Solicitação de Vistoria e Parecer Técnico sobre Materiais Utilizados na Construção da Ponte na Divisa entre os Distritos de São Benedito das Areias (Mococa/SP) e Milagre (Monte Santo de Minas/MG).

REQUERIMENTO Nº 169 /2025.

Imagem: Estrutura de sustentação aparentemente superficial, sem uma base sólida abaixo do solo.

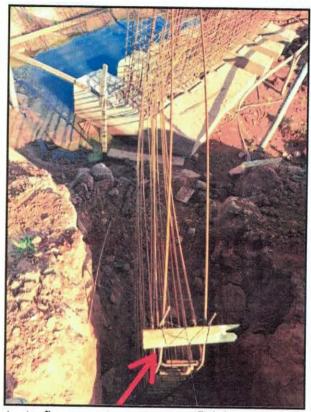
A referida obra tem gerado preocupações entre os moradores e usuários da via, que relataram possíveis defasagens na qualidade do material empregado, especialmente no que tange à estrutura metálica de sustentação. Ademais, observa-se a presença de um "braço" de sustentação que aparenta ser superficial, sem uma base sólida abaixo do solo, o que pode comprometer a estabilidade da ponte no longo prazo (vide foto anexa).

Imagem: Imagem: Ligas metálicas, cuja adequação à obra da ponte é questionada.

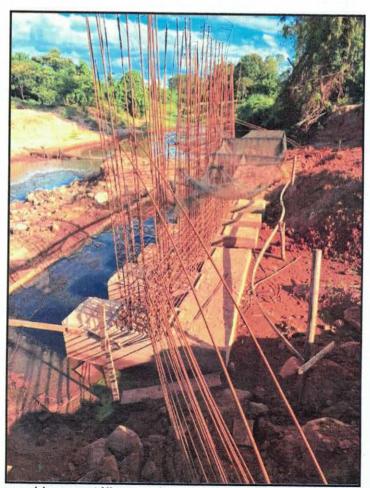
REQUEIRO à Mesa, cumpridas as formalidades regimentais da Casa, no sentido de ser oficiado ao Exmo. Sr. Prefeito Municipal de Mococa, Eduardo Ribeiro Barison, para que Sua Excelência, por meio da Secretaria de Engenharia, providencie uma vistoria técnica na obra da ponte em construção na divisa entre os Distritos de São Benedito das Areias (Mococa/SP) e Milagre (Monte Santo de Minas/MG), a fim de averiguar a qualidade do material utilizado na estrutura, especialmente dos ferros empregados, bem como a solidez do sistema de sustentação da ponte.
